図-1 ガードレール、U型水路等の概念図

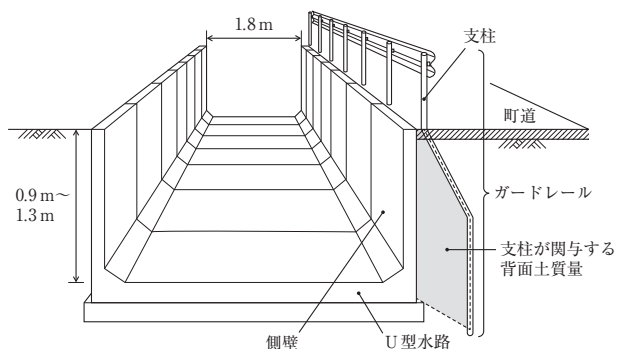
632N/mm<sup>2</sup>となり、許容引張応力度270N/mm<sup>2</sup>を大幅に上回っていて、応力計算上安全とされる範囲に収まっていませんでした。

したがって、延長28m区間に係るガードレール、U型水路等（工事費相当額3,898,000円）は、ガードレールの設計が適切でなかったため、所要の安全度が確保されていない状態になっており、これに係る交付金相当額2,143,900円が不当と指摘されました。

このような事態が生じていたのは、同県において、委託した設計業務の成果品に誤りがあったのに、こ

れに対する検査が十分でなかったことなどによってされています。

本件ではガードレール39mのうち、支柱と水路側壁との距離が15mmから60mmとなっていた28mについて指摘されており、残り11mの距離については580mmから605mmとなっていて背面土質量が確保されていたとのことから指摘対象から外れています。

本件の手直し工事は、ガードレールを撤去したうえで連続基礎構造の置き式ガードレールを設置し、U型水路に衝突荷重が作用しないようにしました。

水路に近接して支柱を埋め込む方式のガードレールは、随所で見受けられますので、背面土質量を確保するよう支柱と水路側壁との距離を相当程度確保するよう注意してください。
